G シリーズ エネセーバ及びハーモニックスセーバの ヒンジ部構造変更のお知らせ

扱	A	日付	2021 年 9 月	件名	G シリーズ エネセーバ及びハーモニックスセーバのヒンジ部構造変更のお知らせ
整理番号	KER-599	三菱電機(株) 機器事業部

図 1. 外観及び変更箇所 (代表例: TES-GA 形)

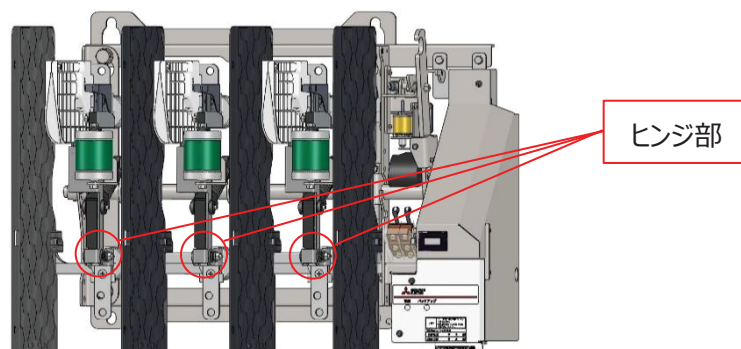
ヒンジ部固定ボルト、皿ばね枚数を変更いたします。

ヒンジ部の構造が変更となりますが、外形寸法や性能に影響なく、ご使用に支障を与えるものではありません。

変更前	変更後
<p>皿ばね×4 枚</p> <p>ヒンジ部固定ボルト</p>	<p>皿ばね×2 枚</p> <p>ヒンジ部固定ボルト</p>
